[service Update] Mai 2024:

Neuerung zur Kettenführungsrolle

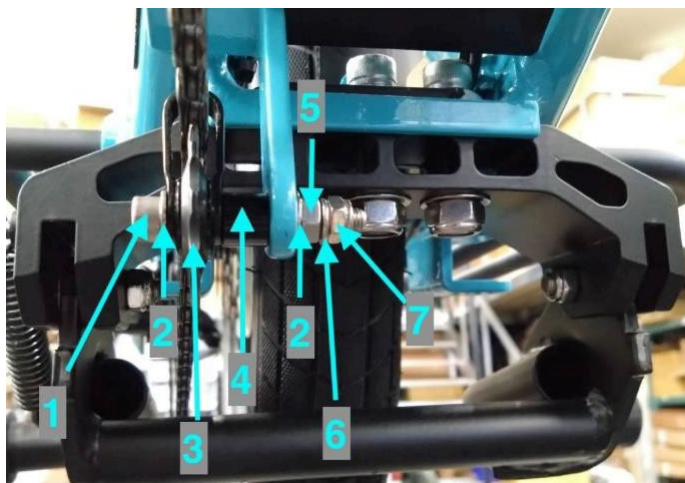
Wir bekamen Rückmeldungen, dass die Original-Kettenführungsrolle des GSD (Gen 1 und Gen 2) schneller verschleisst, als wir erwartet haben. Wenn sie nicht frühzeitig ersetzt wird, kann dieser beschleunigte Verschleiss dazu führen, dass die Kette aus der Führung fällt und andere Komponenten beeinträchtigt oder beschädigt werden.

Es wurde ein neues Kunststoff-Kettenführungsrad zusammen mit neuen Befestigungselementen entwickelt. Diese Änderung soll den Verschleiss deutlich verringern.

- Kettenführungsrolle mit U-Clip für GSD.: [H9403X](#)
 - Dieses Set enthält alle benötigten Teile, die es für GSD S10, GSD S00 Gen1 und GSD S10 Gen2

- Kettenführungsrolle einzeln: H9413C
